Organisatieonderdeel Eenheid Noord-Holland
Dienst Regionale Operationele
Samenwerking
Afd. Infrastructuur

College van burgemeester en wethouders
Gemeente Dijk en Waard
t.a.v. hr. T. Korf

Onderwerp Verkeersbesluit Opheffen Voetgangersoversteekplaats Twuyverweg Sint
Pancras

L2

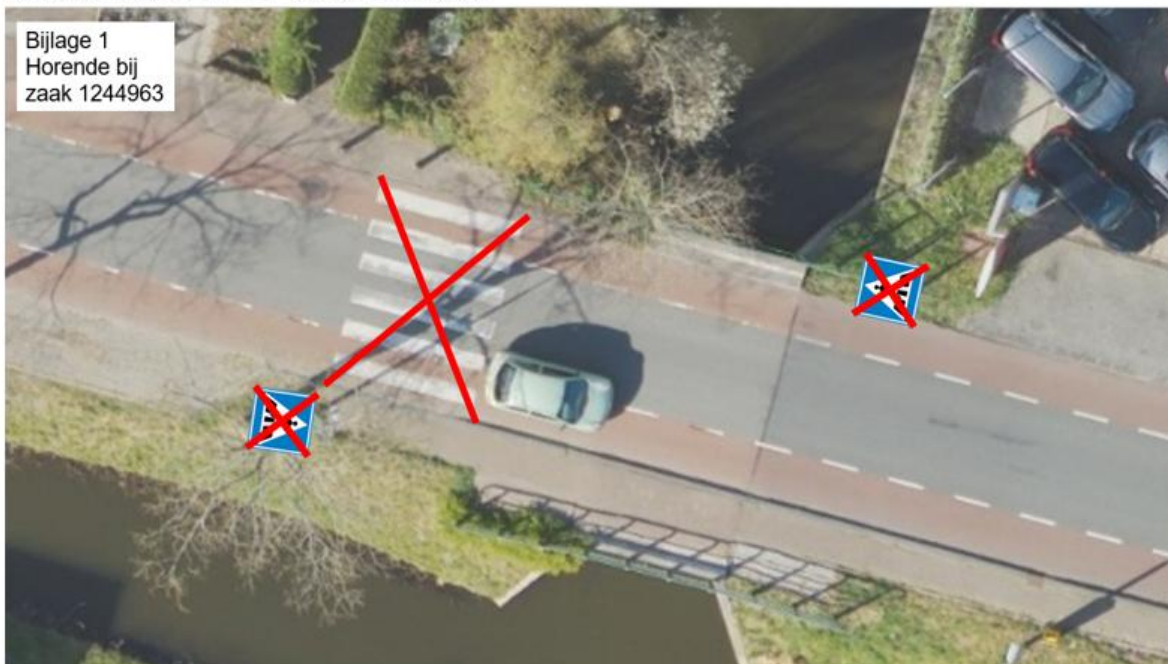
De voetgangersoversteekplaats op de Twuyverweg ter hoogte van Twuyverweg 43 Sint Pancras wordt opgeheven door het verwijderen van de daarbij behorende borden L2 en de markering op het wegdek.

Op grond van vorenstaande overwegingen besluiten burgemeester en wethouders om de Voetgangersoversteekplaats op de Twuyverweg Ter hoogte van Twuyverweg 43 Sint Pancras op te heffen, hiermee komt het besluit voor de L2 borden en de wegmarkering te vervallen.
